M-01 現場勘查紀錄表

| 羅浮水資源回收中心                                                                           |                      | 羅浮水資源回收中心                                                                                                                                                                  |                                   |

小烏來風景特定區污水下水道系統工程生態檢核表 維護管理階段附表

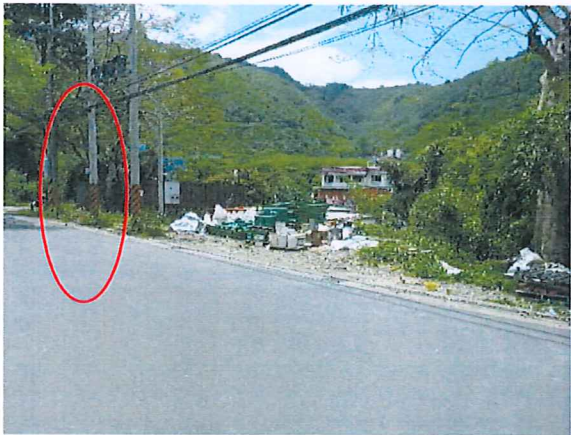
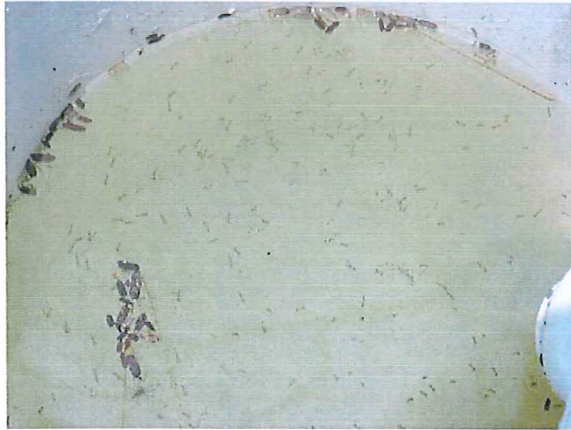
| 1. 工區對面的空地放置的工程材料有溢出，請清理乾淨避                                                         |                      |   |                                   |

免影響周遭生態環境。空桶中積水而孳生大量孑孓，請加蓋或倒置。

|  |                      | <p>上圖左紅圈：非本工程之工區範圍，其工程材料非本工程所有。</p> <p>上圖右紅圈：本工程對面之材料暫存區，已於竣工前清理完畢，無材料雜物堆放，如下圖。</p>                                                                                        |                                   |

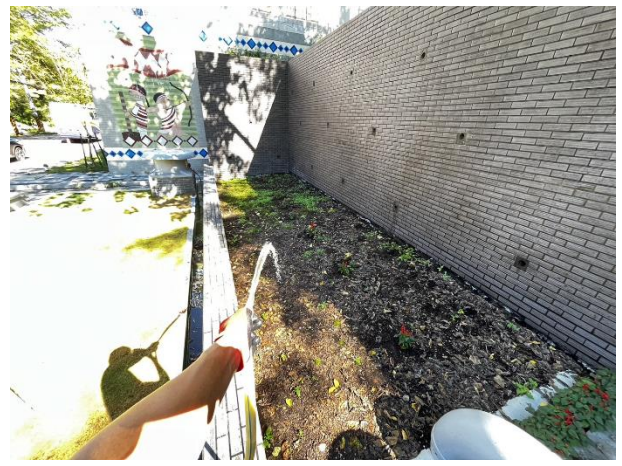
| <p>1. 羅浮水資源回收中心機房旁保全樹木根部有腐朽情形，建議會同園藝單位進行評估樹根生長情形，是否有傾倒風險，可進行移植或架設支架支撐。</p>          |                      | <p>1. 暫時噴灑除蟲劑(茶皂素)避免蟲害加重。</p>                                                        |                                   |

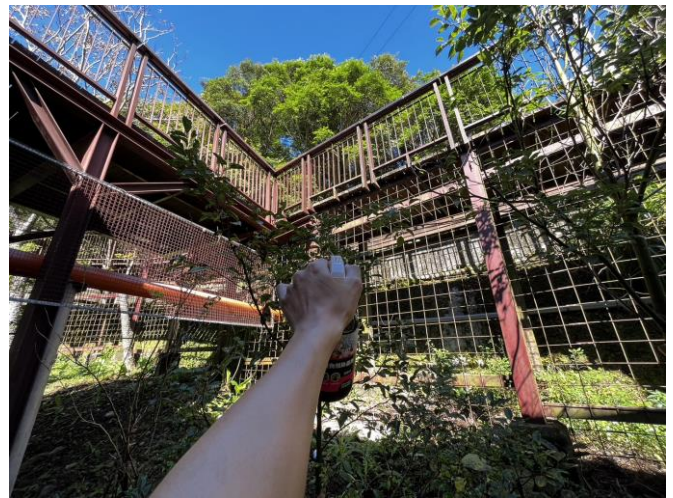
2. 羅浮水資源回收中心草皮及喬木生長狀況良好，唯靠近土坡植被的植被未覆蓋土壤呈現裸露狀態，建議持續澆灌待周圍草種進駐。

2. 定時澆灌保持。
